Verslag 18.1438-9

Byblos

Renovatie voorgevel
Koning Ridderdijk 40
8434 Westende (BE)
Nummer: 18.1438-9
Datum: 19 april 2024 17:01

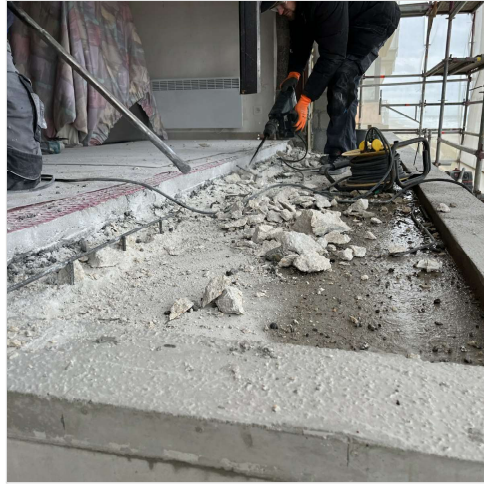
Resterende afbraakwerken typeverdiepingen:

- betonnen opstand onder de ramen --> in uitvoering
- bestaande ramen --> in uitvoering

plint te verwijderen met kruis / te behouden met pijl

uitvoeren betonherstel balk

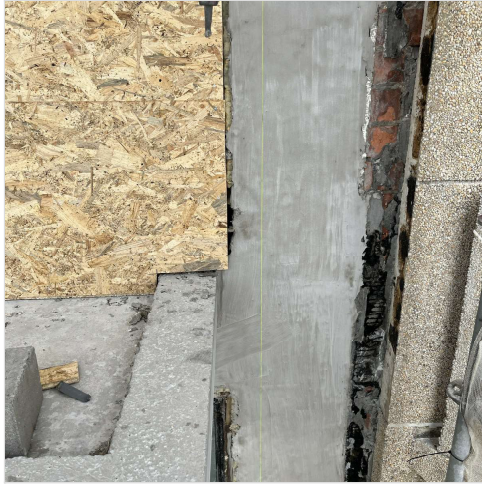
Onderzochte zones i.k.v. stabiliteitsonderzoek APP 0702 te herstellen!
Overige zones volgens besprekingen 19/04 ter plaatse

huidige nuttige deuropening - ca. 87 cm

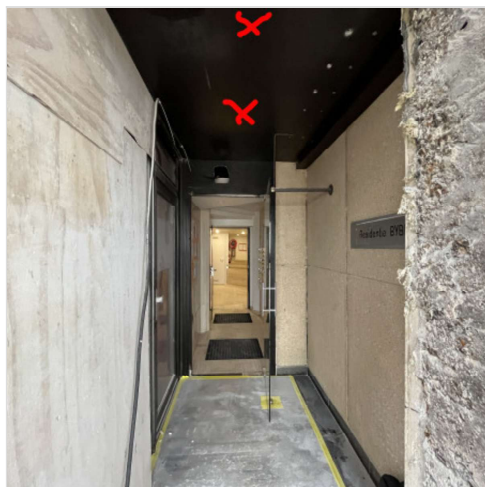
Productietekeningen voorgelegd aan ABG en goedgekeurd
Draairichting nieuwe deuren volgens bestaande toestand
Nieuwe inkom- en sasdeur:
- zelfde hoogte
- zelfde breedte hanteren volgens bestaande toestand (nuttige deuropening = ca. 87 cm)
- beide uitvoeren in bicolor
- inkomdeur voorzien van push pull 5A (aan beide kanten)
- sasdeur voorzien van andere trekker gelet op 90° vastzetten

cf. bespreking werfvergadering dd. 19/04 volgende zaken beslist:
- bestaande blauwe hardsteen verzoeten
- nieuwe plintstrook voorzien in blauwe hardsteen i.f.v. opvullen opening vloer na afbraak bestaande inkomdeur
- bij sasdeur travertin plint voorzien

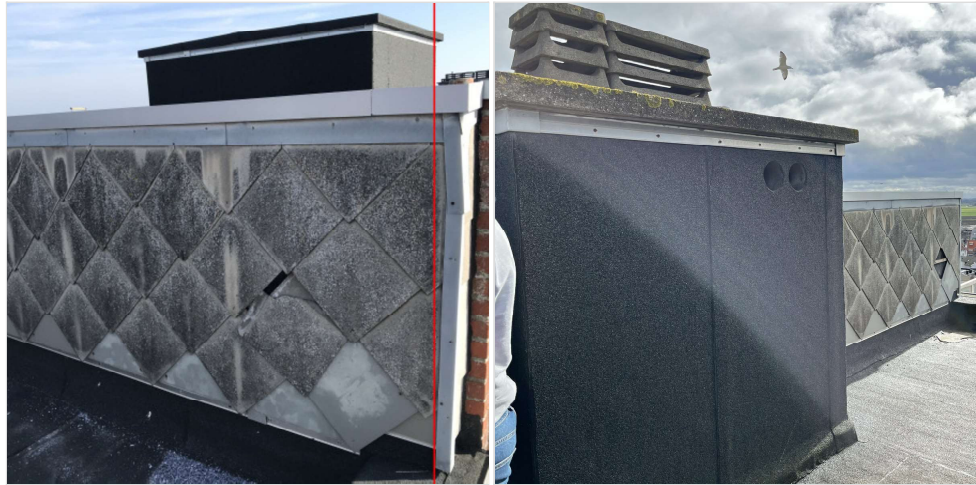
Uitvoeren randaansluitingen (zie rode markering) cf. besprekingen tijdens werfvergadering:

- retour maken d.m.v. pvc hoekprofielen gemonteerd op achterliggende structuur

Cf. besprekingen ter plaatse tijdens de werfvergadering --> dektion laten retourneren t.h.v. buurgebouw kant Nieuwoport, zie rode markeringspijl

randaansluitingen onafhankelijk maken van achtergevel schouw buurgebouw

randaansluiting voorgevel en blinde zijgevel

plaatsen profiel op deksteen om dichting op te verkleven/bevestigen

aanpalende gevel

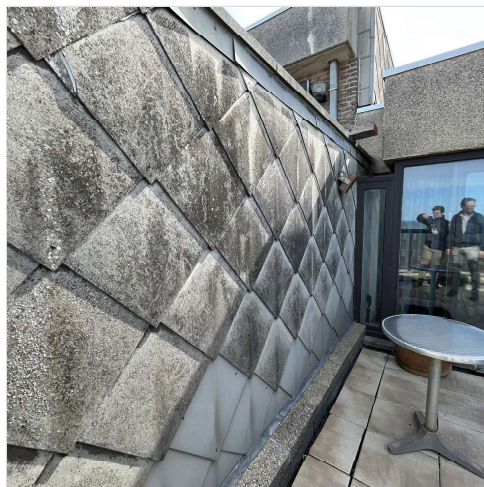
Noodzaak aanpakken zijgevel vanwege:
- vormt koudebrug voor aangrenzend app = 0901 --> niet geïsoleerd deel
- melding van syndicus reeds verscheidene historische waterinfiltraties door gebrekkige aansluiting

- verwijderen bestaande (asbesthoudende) leien + lattenwerk --> opbouw ca. 4 cm
 - verwijderen bestaande roofinglagen
 - verwijderen bestaande deksteen
 - verwijderen bestaande dakopstand
 - plaatsen nieuwe watervaste isolerende dakaanzet (voldoende hoog voorzien i.f.v. eventuele nieuwe geïsoleerde dakopbouw dakterras)
 - in functie van maximale isolatie met een geringe opbouw --> plaatsen van crepi op ca. 10 cm isolatie
- bij gebruik van leien zal de isolatie te beperkt zijn om niet voorbij het glas te komen

geringe opbouw noodzakelijk, gezien we anders voorbij het glas komen

AAN bezorgt voorstel van uitvoering met Crepi. Op basis van ontvangen prijs zal er beslist worden om dit ook te voeren t.p.v. de blinde zijgevel hoofddak. SYN neemt concept op met eigenaar dakterras buurresidentie kant Nieuwpoort i.k.v. bespreking financiële bijdrage in de kosten.
